Obiect: Cerere de preluare a investițiilor executate în cadrul CL2

RAPORT

Obiect: Punere în conformitate Contractului de lucrări CL2 - Obiectivele 1, 2 și 3.

Denumire investiție: "CL02 – Construirea sistemului de drenare de la partea dreaptă a Casetei și alte lucrări la sistemul de canalizare de evacuare din Lacurile Titan, Tineretului și Carol în cuva superioară a râului Dâmbovița"

Stația Carol: Amplasament stație și rețea de refulare

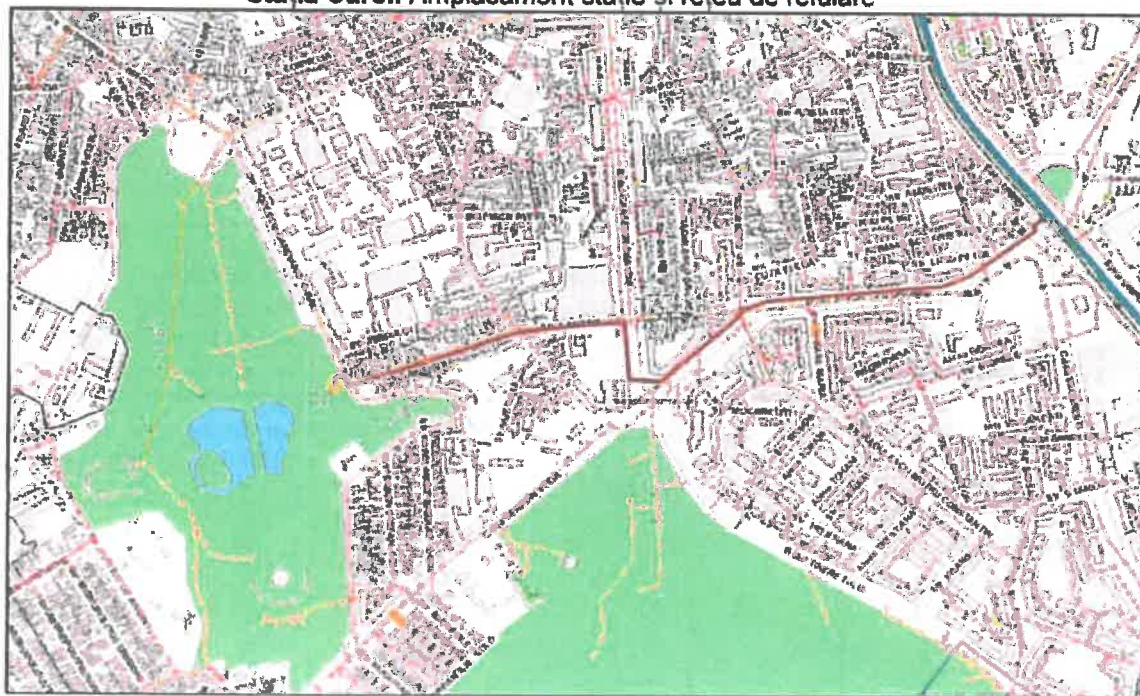
Plăcile de acoperire din beton pentru căminele CDE, CCA1, CCG1, CC1, CC2, CCG2, sunt la nivelul stratului de uzură a părții carosabile, neavând asfalt turnat. Aceste cămine necesită aducere la cota și turnarea asfaltului.

Cămin CD

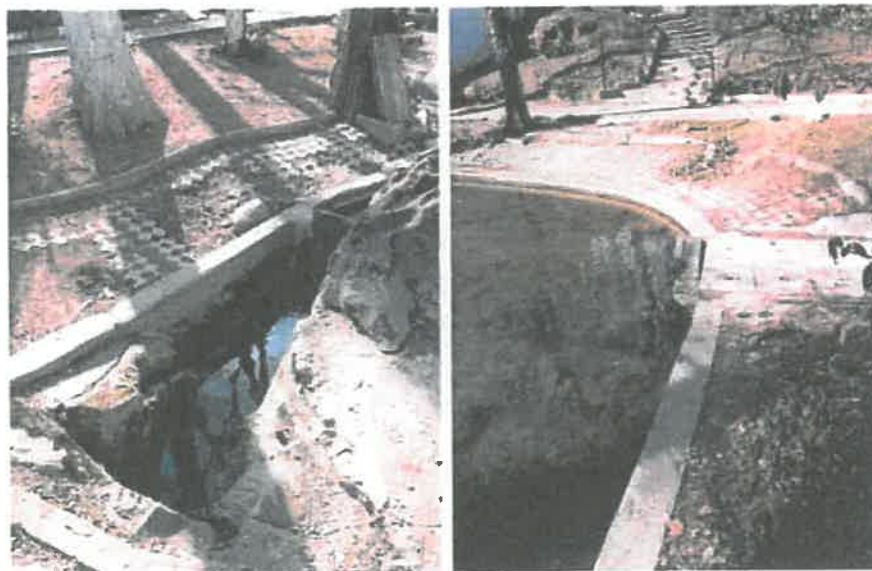
Căminul debitmetrului (CD) din interiorul împrejuririlor are placa de acoperire peste cota spațiului verde (zonă parc), ceea ce presupune necesitatea de aducere la cota și înierbarea zonei.

Stația Tineretului – debitmetru

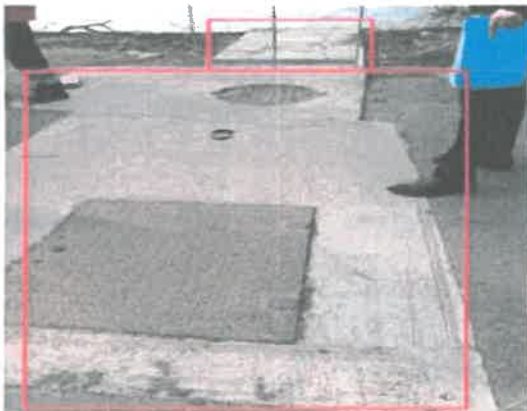
Placa căminului de debitmetru este peste cota spațiului verde. Necesită readucerea amplasamentului la starea inițială – spațiu verde.

CC1

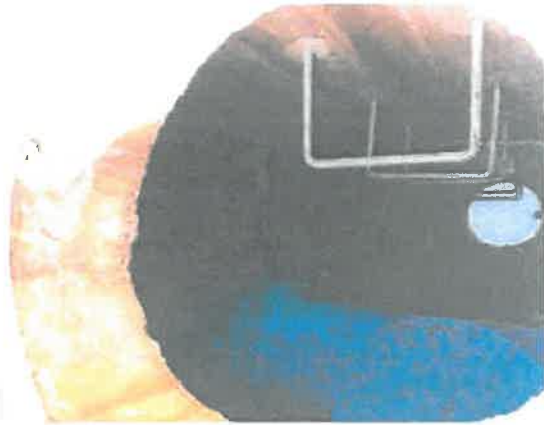
Plăcile de acoperire din beton pentru căminele CCA1, CC1, CCG1, CCG2, CCA2, CC2, CDE sunt la nivelul stratului de uzură a părții carosabile, neavând asfalt turnat. Acestea necesită aducerea la cotă și turnarea asfaltului.

CDE (2)

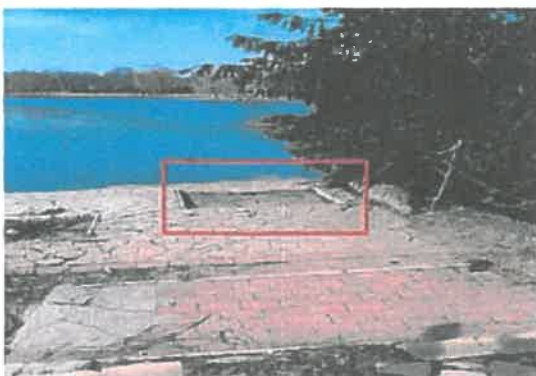
Căminul pentru disipare energie (CDE) a fost construit pe traseul unui cablu neizolat.

Stația Tineretului – priza drenului

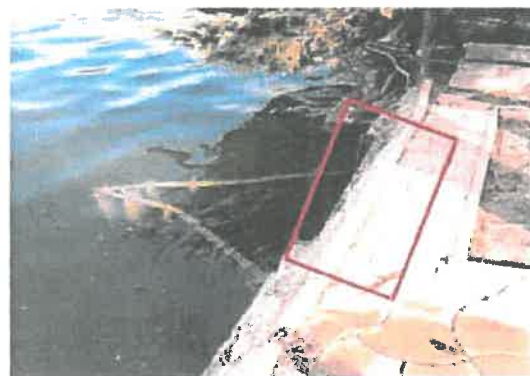
Drenul vechi al lacului necesită desființare. Există soluție aprobată de către Apa Nova, însă lucrarea nu a fost executată de către constructor.

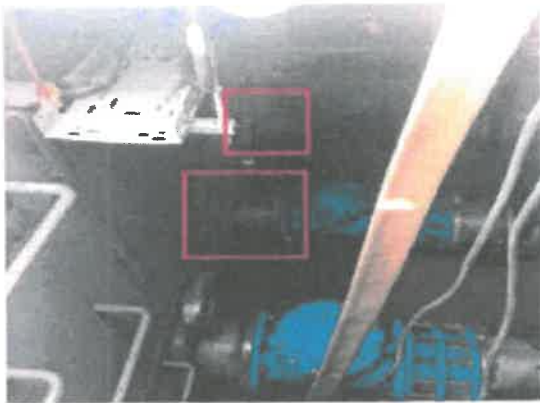
Debitmetrul care indică volumul de apă vehiculat este defect, indicând și arhivând valori ale volumului chiar dacă stația nu pompează.

Camera pompelor

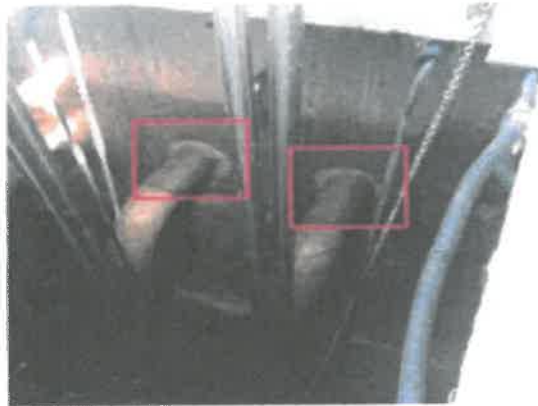
Pompa de epuiment care deservește camera de comandă nu funcționează, iar senzorul de umiditate nu indică valori. Se infiltrează apa din bazinul de retenție în camera pompelor.

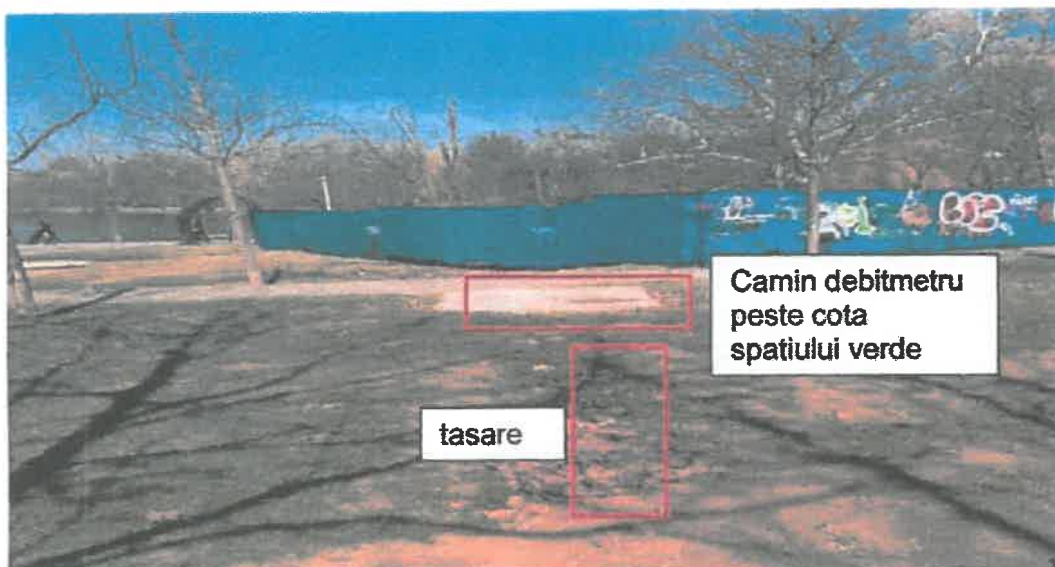
La oprirea pompelor și uneori în funcționare (câteva secunde), apare un zgomot + vibrație asemănător intrării în cavitație. Ventilatorul funcționează permanent și nu poate fi reglat.
